DODATEK Č. 1

ke smlouvě o dílo č.: T-252-00/13

ZMĚNOVÝ LIST PROJEKTOVÉ DOKUMENTACE PRO PROVEDENÍ STAVBY č.1

KASÁRNA AUTORY VZ 4953 JAROMĚŘ - REKONSTRUKCE BUDOVY č.2
Armádní Servisní p.o., Praha 6 - Dejvice

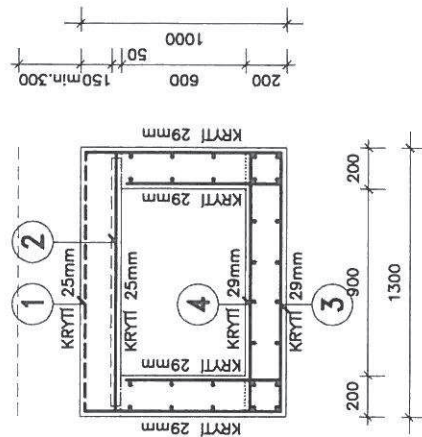
ZMĚNA Č. 1 – ZMĚNA MATERIÁLU STĚNY TOPNÉHO KANÁLU

a) Původní návrh

Původní návrh stěny topného kanálu byl proveden kombinací ŽB zdi tl. 200mm a hydroizolace s izolační přízdívkou z CP – viz náčrt níže

b) Nový návrh + odůvodnění změny

Nový návrh vychází z požadavku prováděcí firmy urychlit stavební práce vzhledem k ročnímu období říjen – listopad a tím uspišit nástup vrtání základových pilot.

Díky klimatickým podmínkám v místě stavby a vzhledem k tomu, že není v místě výskyt žádné tlakové vody (pouze zemní vlhkost) navrhuje projektant provést stěnu kanálu bez hydroizolace a izolační přízdívky, přičemž by původní stěna, která byla z betonu C 16/20 bude nahrazena za beton C 30/37. Původně navržená hydroizolace pak bude nahrazena vnitřním hydroizolačním nátěrem BASF Masterseal 501. Tento nátěr pak bude zdvojen u trapézového plechu. Přesný návrh topného kanálu je řešen ve výkrese ZL – 1 Řez topným kanálem – změna řešení stěn

Vyztužení stěn bude beze změn, platí výkres statické části F 1.2.2. – Topný kanál vyztuž.

**VÝZTUŽ KANÁLU JE BEZE ZMĚN -
PLATÍ VÝKRES
F.1.2.2 - TOPNÝ KANÁL VÝZTUŽ**
